Vatnsendahvarf Athafnasvæði Breytt deiliskipulag

Umsögn

Kópavogi 25. mars 2022/ ss
Samþykkt /hafnað í skipulagsráði 4. apríl 2022
Samþykkt /Hafnað í bæjarstjórn 12. apríl 2022
málsnr. 2201223

Fylgiskjal 3

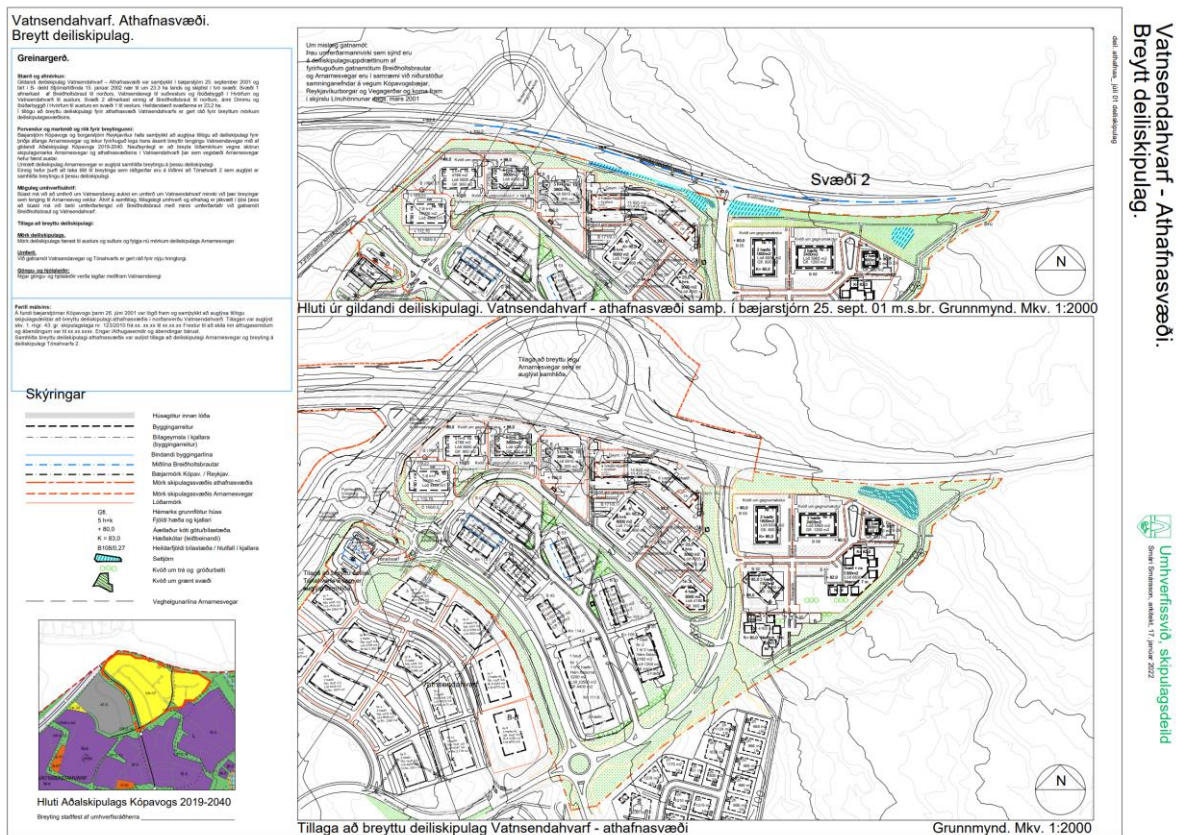
Við undirrituð lóðarhavar Ennishvarfs 17 mótmælum harðlega þeirri auglýstu breytingu á lóð okkar sem kemur fram á deiliskipulagsuppdrættinum dagsettum 17. janúar 2022 (2201223 Vatnsendahvarf – athafnasvæði. Tillaga að breyttu deiliskipulagi) Í umræddri deiliskipulagstillögu er stór hluti lóarinnar nú merktur sem athafnasvæði þar sem sett hefur verið inn kvöð um grænt svæði. (sjá fylgiskj. 4)

Við undirrituð lóðarhavar Ennishvarfs 17 mótmælum harðlega þeirri auglýstu breytingu á lóð okkar sem kemur fram á deiliskipulagsuppdraetti dagsettum 17 janúar 2022. (2201223 Vatnsendahvarf - athafnasvæði. Tillaga að breyttu deiliskipulagi.)

Í umræddri deiliskipulagstillögu er stór hluti lóðarinnar nú merktur sem athafnasvæði þar sem sett hefur verið inn kvóð um grænt svæði.

Skipulagsdeild tekur undir athugasemd lóðarhafa Ennishvarfs 17. Í vinnslu breytts deiliskipulags Vatnsenda – athafnasvæðis þar sem verið er að breyta mörkum umrættis skipulagssvæðis láðist að setja inn núverandi íbúðarhús og lóð eins og sýnd eru á gildandi mæli- og hæðarblaði. (sjá fylgiskj. 4)

Skipulagsdeild leggur til að komið verið til móts við athugasemd lóðarhafa Ennishvarfs 17 og umrætt íbúðarhús sett inn á kynntan skipulagsupprátt og lóðarmörk leiðrétt.

Skipulagsráð samþykkir erindið dags. 17. janúar 2022 með áorðnum breytingum dags. 4. apríl 2022 þar sem íbúðarhús að Ennishvarfi 17 er sýnt á skipulagsupprátti í samræmi við gildandi mæli- og hæðarblöð ásamt leiðréttum lóðarmörkum og vísar því til afgreiðslu bæjarráðs og bæjarstjórnar.
